Neues Produkt	Produktänderung	Produktinformation
Technische Information	Preisänderung	Marketinginformation
Nr. 2014/29	Datum 11.12.2014	Seite 1/2

MOTORTECH Zündungs-Verteilerkasten

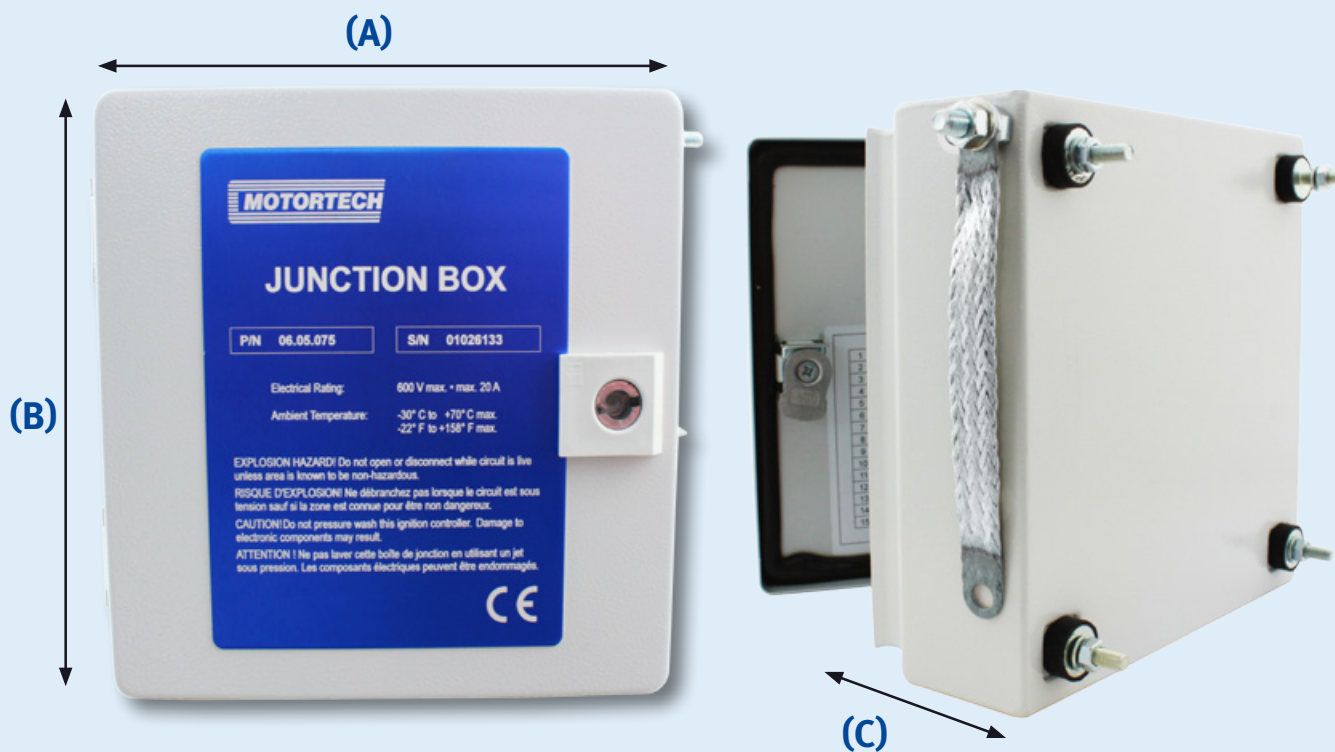
- Der neue Verteilerkasten ersetzt die alte Variante P/N 06.05.067.
- Das gegenüber dem Vorgänger kompaktere Design ermöglicht eine flexiblere Montage auf dem Motor bzw. der Anlage.
- Federklemmblöcke innerhalb des Kastens sorgen für eine schnelle und sichere Verkabelung.
- Die innere Montageplatte lässt sich zur Anpassung an die Verkabelung am Motor unkompliziert im Gehäuse drehen.

P/N 06.50.075 (neues Modell)	P/N 06.50.067 (altes Modell)
A) 200 mm / 7.90"	A) 203 mm / 8.00"
B) 200 mm / 7.90"	B) 203 mm / 8.00"
C) 81 mm / 3.20"	C) 102 mm / 4.00"
